改善箇所説明図

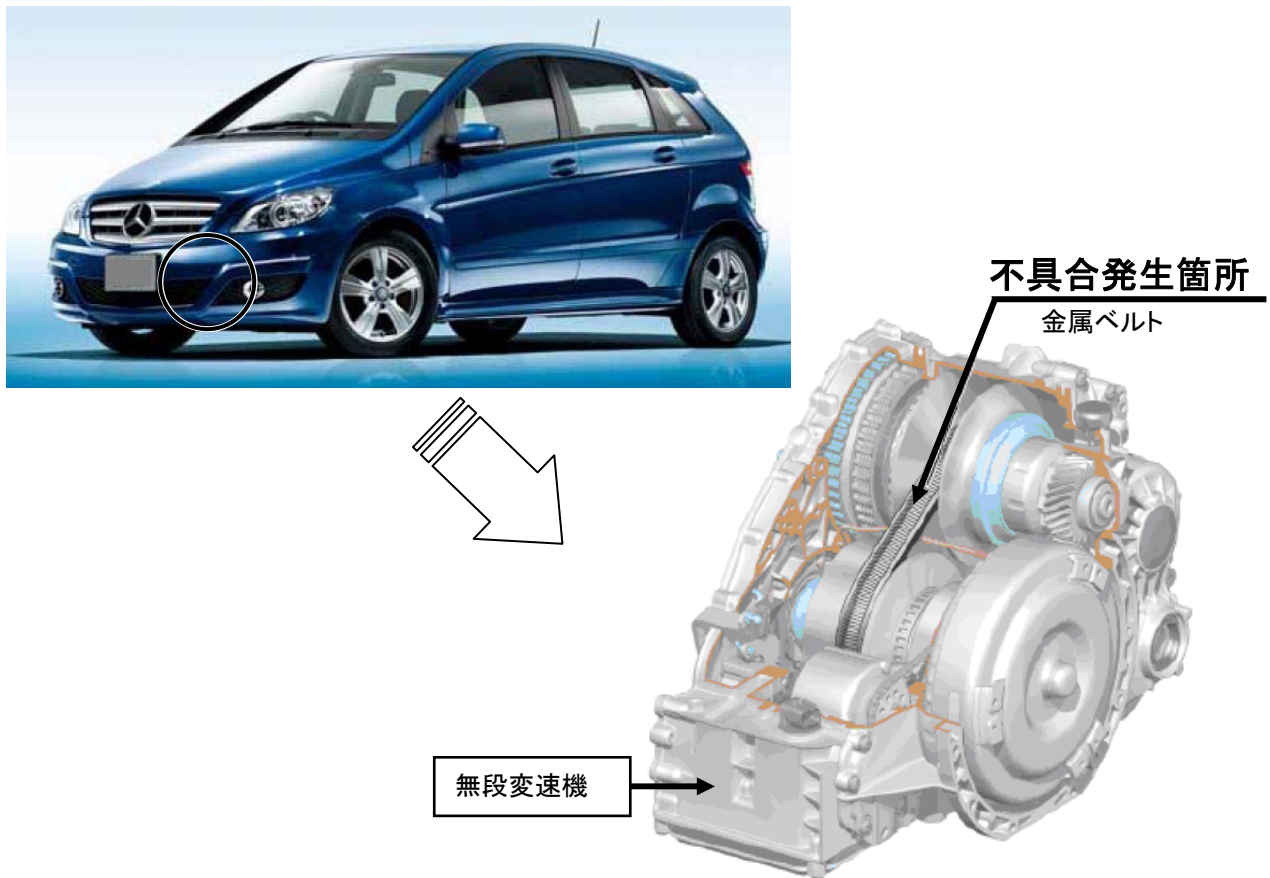
無段変速機において、製造時の成型処理が不適切なため金属ベルトのチェーン部にバリが発生しているものがある。そのため、当該バリと金属ベルトのバンドが接触して異音が発生し、そのままの状態で使用を続けると、当該バンドが切れるとともにスムーズに動力を伝達しなくなり、最悪の場合、走行不能になるおそれがある。

全車両、金属ベルトに印字されている記号を確認し、対象となるものは無段変速機を良品に交換する。

識別： 無段変速機のケース本体上面の左側に黄色ペイントを塗布する。
